## Новый G-G1 петля для бескаркасных стекляннй ограждением для бассейна

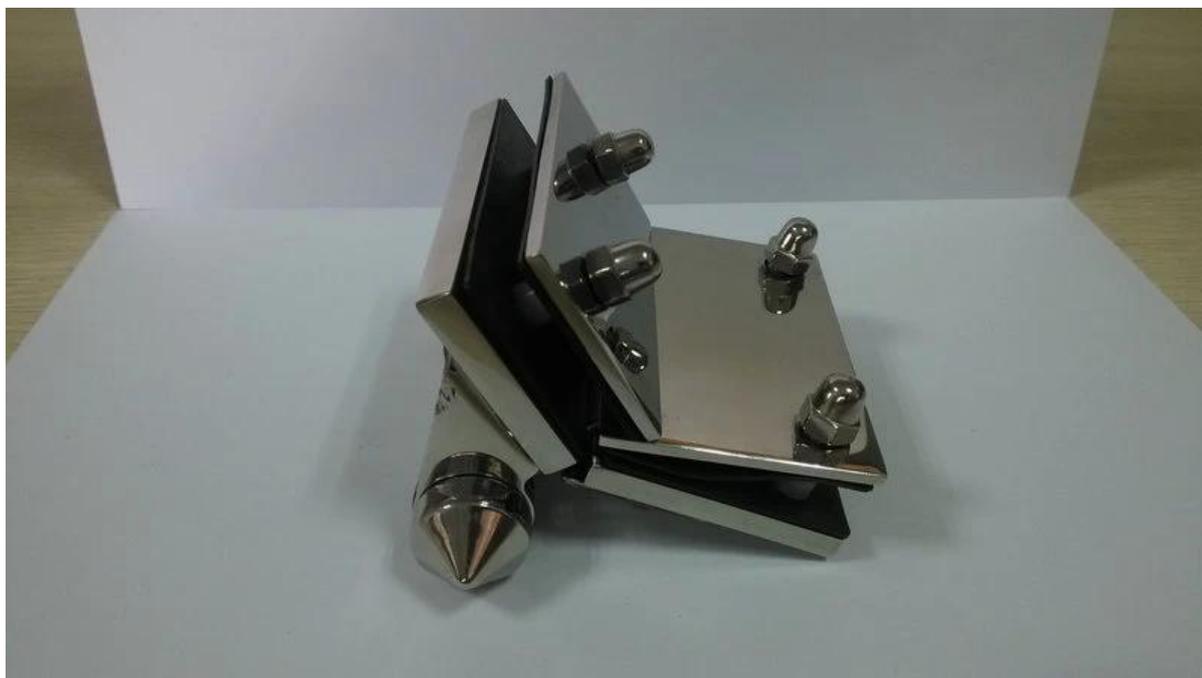
Как некоторые неожиданные Выпуск произошло около старого G-G1 шарнира, теперь мы разработали новый дизайн G-G1 шарнир (те же пункт №), пожалуйста, см сравнения, как показано ниже:

Мы добавляем два широкие куски задней панели, чтобы петля сильнее, но уверен, что вес новой G-G1 увеличилась (почти в два раза, чем старый)

О материале: мы все еще используем нержавеющей стали 316L, сохранил высокое качество и способность анти-ржавчина.
